Betreft : VVGB inspectie ILT Windpark XY Wind (Kokkeltocht)  
Datum : 2 april 2020  
Bijlagen : 3  
Kenmerk : 20200402 Wabo XYWind markering

# VERLICHTINGSPLAN WINDPLAN GROEN

Datum	13 februari 2020
Aan	Dhr. Van de Berg, Inspectie Leefomgeving en Transport
Van	Pondera (namens initiatiefnemers Windkoepel Groen)
Betreft	Verlichtingsplan Windplan Groen
Status	Definitief

**Figuur 1.2 Windturbines en afmetingen (in meters boven maaiveld)**

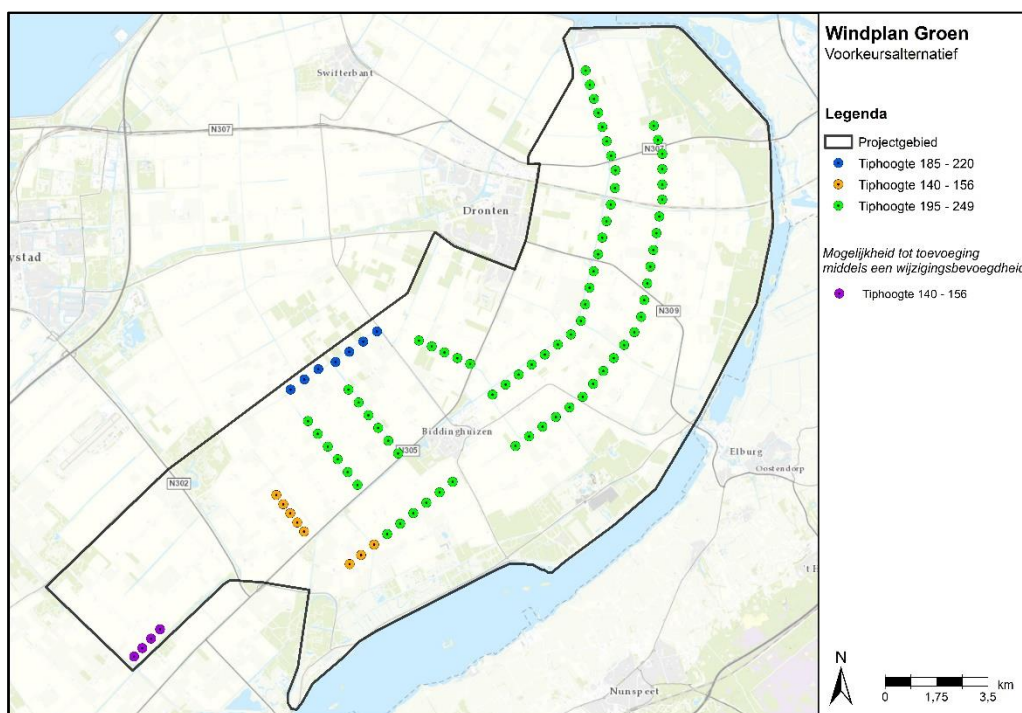
De windturbines dienen, conform de vergunning, wit te worden uitgevoerd. Ter aanvulling geldt dat rode markeringen dienen te worden aangebracht:

- Op de gondel door middel van een 2 m hoge horizontale markering
- Op de mast door middel van een 3 m hoge band.

- a. Kleuruitvoering masten: wit RAL 9001, RAL 9003, RAL 9010 of RAL 9016.
- b. De tip van de rotorbladen uitvoeren in de kleuren rood/wit/rood. Voor wit: RAL kleuren als genoemd onder a. Voor rood RAL 3000, RAL 3020, RAL 3024 of RAL 3026. Uitvoering: rode band van 6 meter breed aan tipuiteinde, gevolgd door 6 meter brede witte band, gevolgd door 6 meter rode band. Resterend deel van rotorblad wit.

- c. Gondel uitgevoerd in wit (RAL kleuren als onder a) aangevuld met een rode, horizontale band van 2 meter hoog op het midden van de gondel (RAL kleuren als onder b).

- d. 1x rode band op mast. Voor rood RAL kleuren als onder b. Uitvoering: 3 meter hoge rode band op een hoogte van circa 40 meter boven de grond.
- e. Voor de daglichtperiode: witte flitslichten op het hoogste vaste punt van de windturbine. De flitslichten worden dubbel uitgevoerd zodat de lichten uit alle vliegrichtingen waarneembaar zijn. De lichten hebben een gemiddelde lichtintensiteit type A zoals gespecificeerd in het informatieblad – aanduiding van windturbines en windparken op het Nederlandse vasteland (versie 1.0). Flitslichten in het windpark worden

Verlichting dagperiode

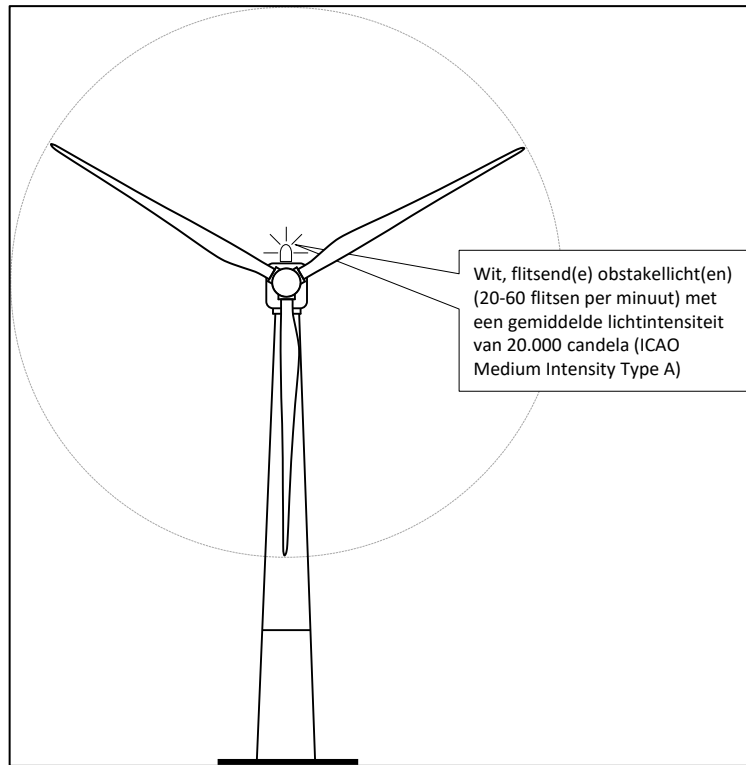
De mast van de grote windturbines wordt aanvullend voorzien van een wit flitslicht halverwege de ondersteunende mast (turbines met een tiphoogte tot en met 250 m).

- Witte, knipperende verlichting van het type A op de gondel voor de daglichtperiode met een gemiddelde intensiteit van 20.000 candela;
- Rode, vastbrandende verlichting van het type C op de gondel voor de schemer- en nachtperiode met een gemiddelde intensiteit van 2.000 candela;
- Mastverlichting voor de grotere windturbines (185 – 249 meter tiphoogte) op circa 1/3 en 2/3 hoogte, rood, vastbrandend met een lage intensiteit van minimaal 50 candela;
- Mastverlichting voor de kleinere windturbines (140 – 156 meter tiphoogte) halverwege de ondersteunende mast, rood, vastbrandend met een lage intensiteit van minimaal 50 candela;
- Flitsende verlichting wordt per windpark onderling gesynchroniseerd en zullen gelijktijdig en gelijkmatig flitsen;

- f. De 250m hoge turbines aan de Kokkeltocht moeten voor de daglichtperiode worden voorzien van extra flitslichten halverwege de ondersteunende mast. De flitslichten hebben dezelfde eigenschappen als onder e. Het aantal lichtarmaturen is zodanig dat de windturbine vanuit elke vliegrichting waarneembaar is. (Deze voorwaarde geldt niet voor de windturbines met een tiphoogte van 156 meter).

Verlichting schemer- en nachtperiode grote windturbines

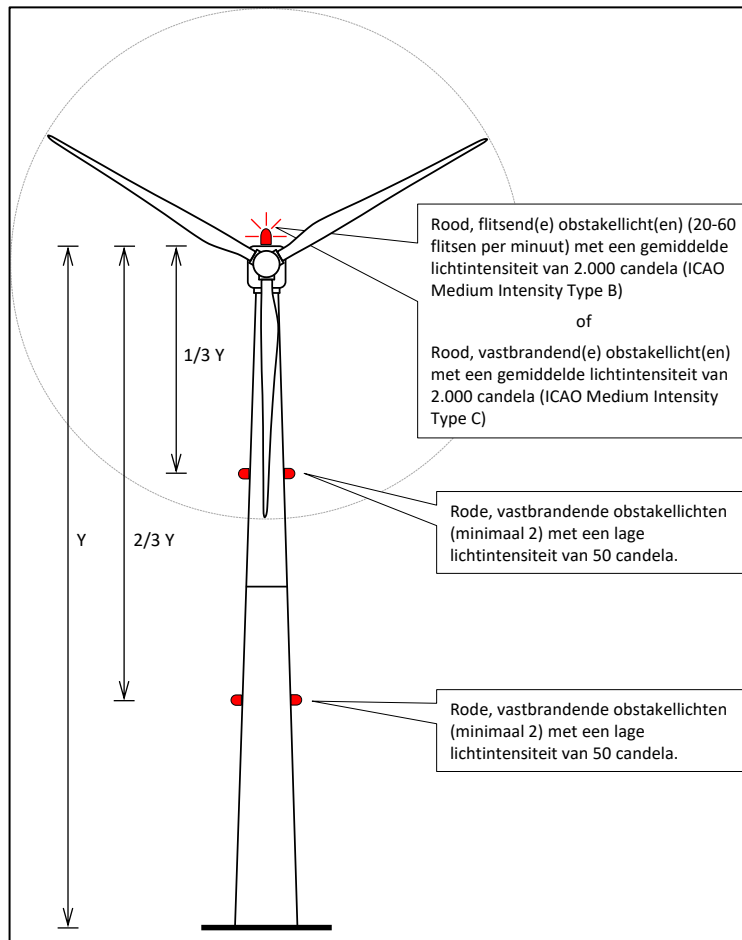
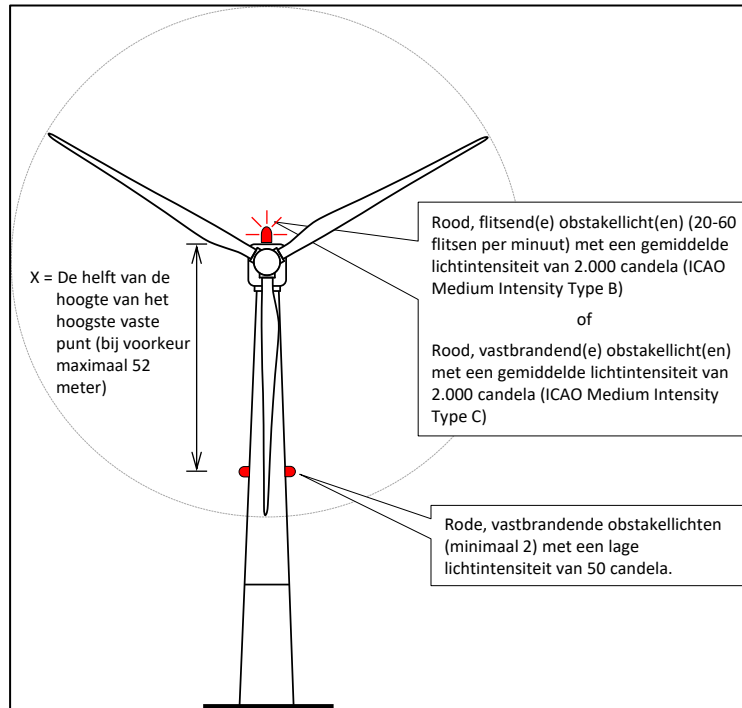
- g. Voor de nachlichtperiode worden de windturbines op het hoogste vaste punt voorzien van rode, continue brandende obstakellichten. De lichten worden dubbel uitgevoerd zodat de lichten uit alle richtingen waarneembaar zijn. De lichten hebben een gemiddelde lichtintensiteit type C zoals gespecificeerd in het informatieblad – aanduiding van windturbines en windparken op het Nederlandse vasteland (versie 1.0).

- h. Voor de nachlichtperiode worden de windturbines op 1/3 en 2/3 hoogte van de ondersteunende mast voorzien van rode, continue brandende obstakellichten met een lage lichtintensiteit van minimaal 50 candela. Het aantal lichtarmaturen per niveau is zodanig dat de windturbine vanuit elke vliegrichting waarneembaar is. Voor de windturbines met een tiphoogte van 156 meter worden deze lichten op 1/2 hoogte van de ondersteunende mast aangebracht in plaats van 1/3 en 2/3 hoogte.
